Concurso público para la gestión de puestos de amarre, en régimen de concesión administrativa, en la Ribera Norte del puerto de Maó (CC-C-M-0001)

DOCUMENTO DE PREGUNTAS Y RESPUESTAS

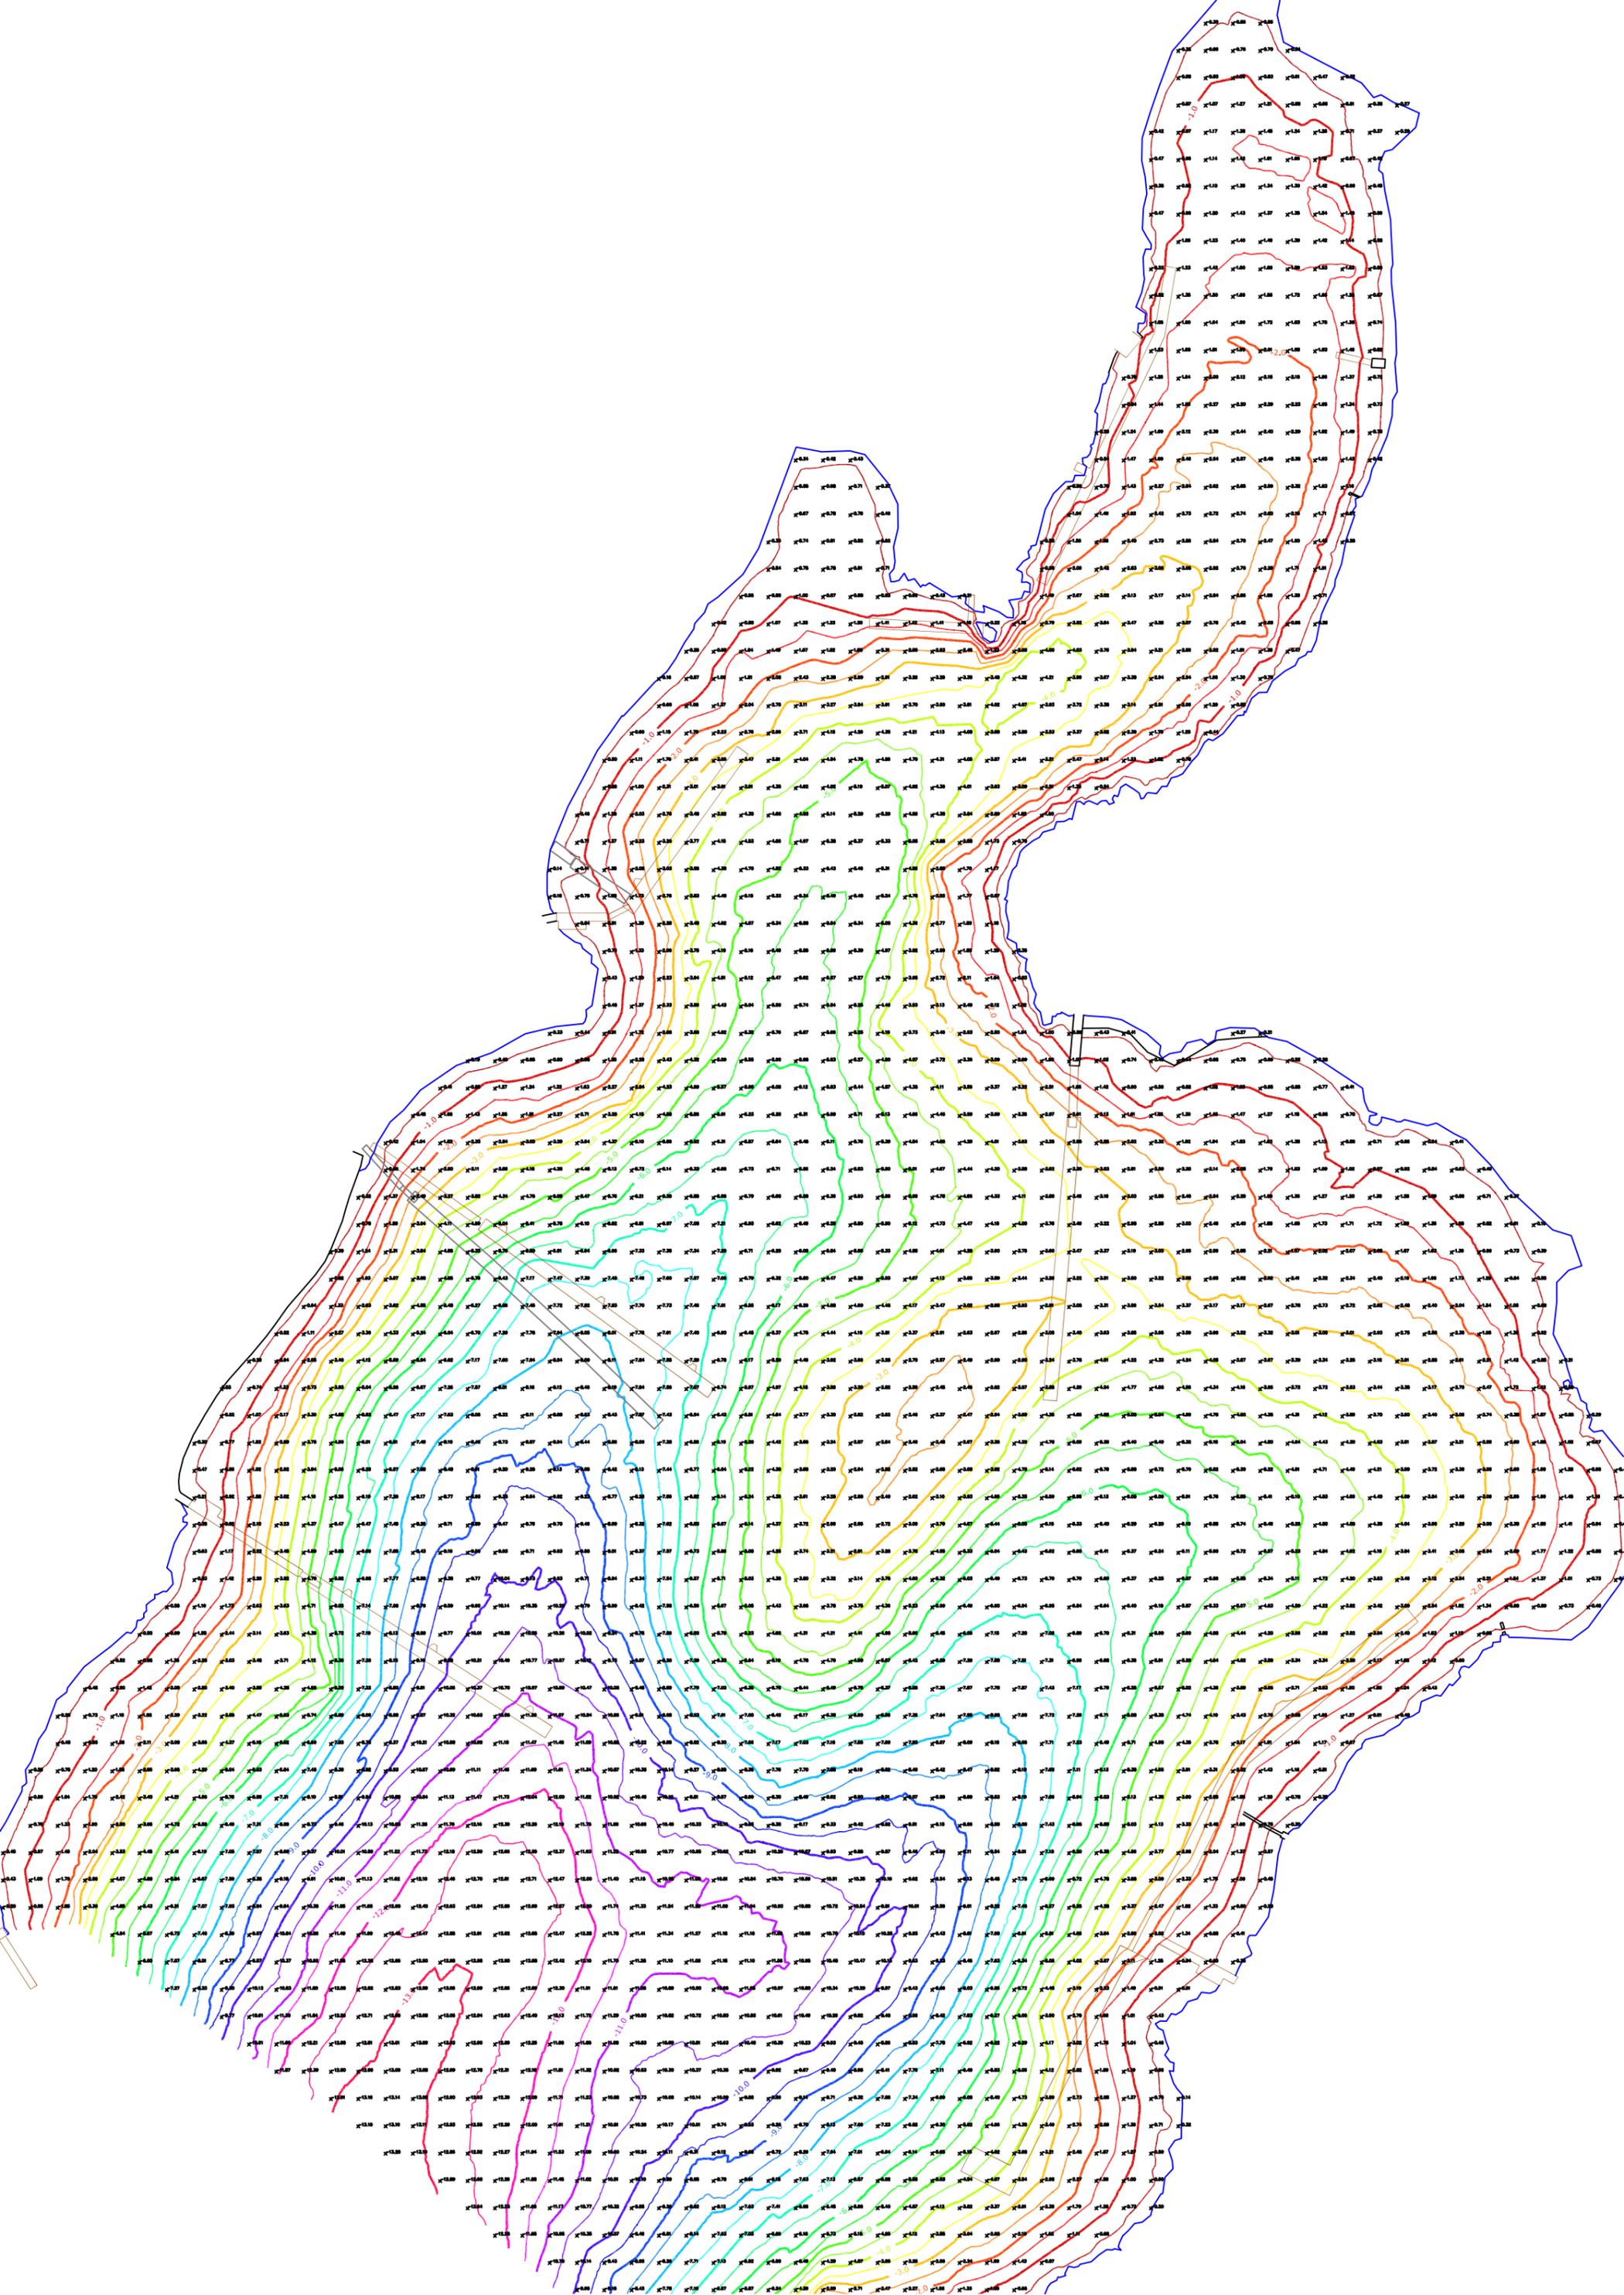
4.2	Características del punto de conexión suministro eléctrico y agua en Isla del Rey (Capacidad, localización...)	Se adjunta imagen con trazado del mismo, se entiende con dotación suficiente para el suministro de agua a la planta de amarres dispuesta (doc C).

PLANO DE SITUACIÓN:

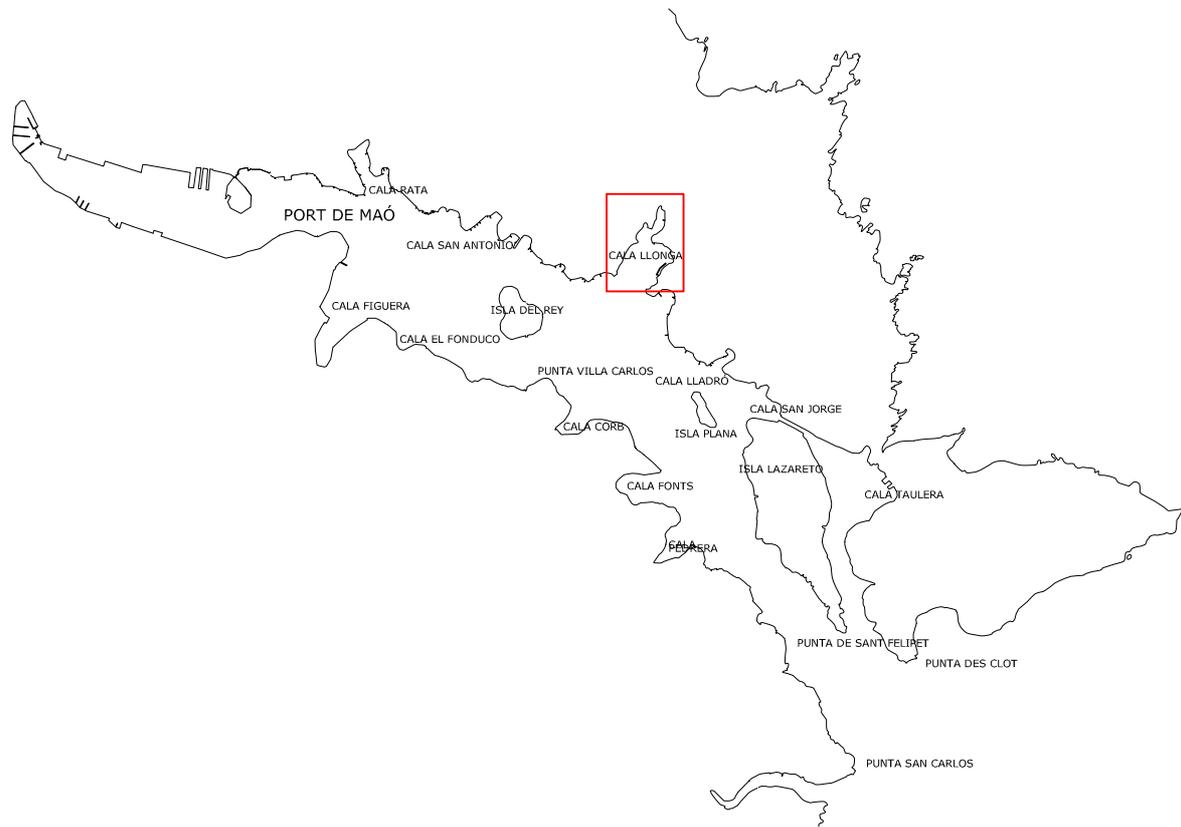
4.3	¿Cuál es el calado del P-65?	Se adjunta documento específico en relación (doc D).
4.4	¿Cuáles son los pantalanos P-M, P-21, P-25, P-32 a los que hace referencia el archivo DOC20230522150910Listado+Bases+Ribera+Norte+2022?	La información gráfica a disposición se corresponde con el plano adjunto al Pliego de Bases, y en ella se relacionan los pantalanos y agrupaciones.
